Información de producto

**Apoyo del brazo transversal MEYLE
adecuado para**

Seat Cordoba, Ibiza, Skoda Fabia, Roomster, VW Fox, Polo

Nº MEYLE: 100 710 0005/HD

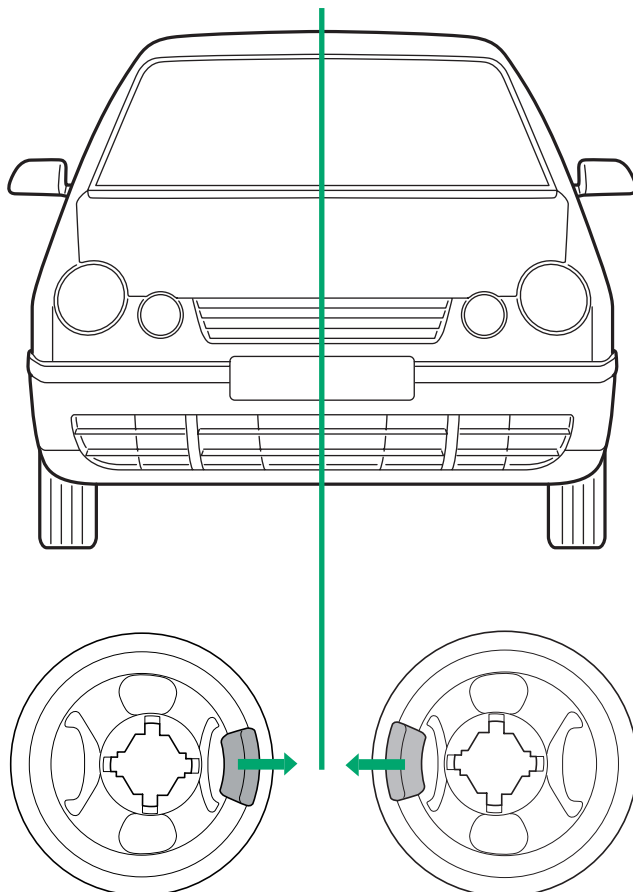
De acuerdo con VAG, el casquillo de goma 6Q0 407 183 A (nº MEYLE: 100 407 0077/HD) ha sido sustituido por el nuevo casquillo 1K0 407 183 E (nº MEYLE: 100 710 0005/HD). Además se ha modificado el diseño del casquillo.

Viejo: nº MEYLE: 100 407 0077/HD
(nº de ref.: 6Q0 407 183 A)

Nuevo: nº MEYLE: 100 710 0005/HD
(nº de ref.: 1K0 407 183 E)

Indicación de montaje:

Para la correcta alineación del casquillo, la nervadura de goma (gris) tiene que indicar hacia el centro del vehículo.

← Véase la figura
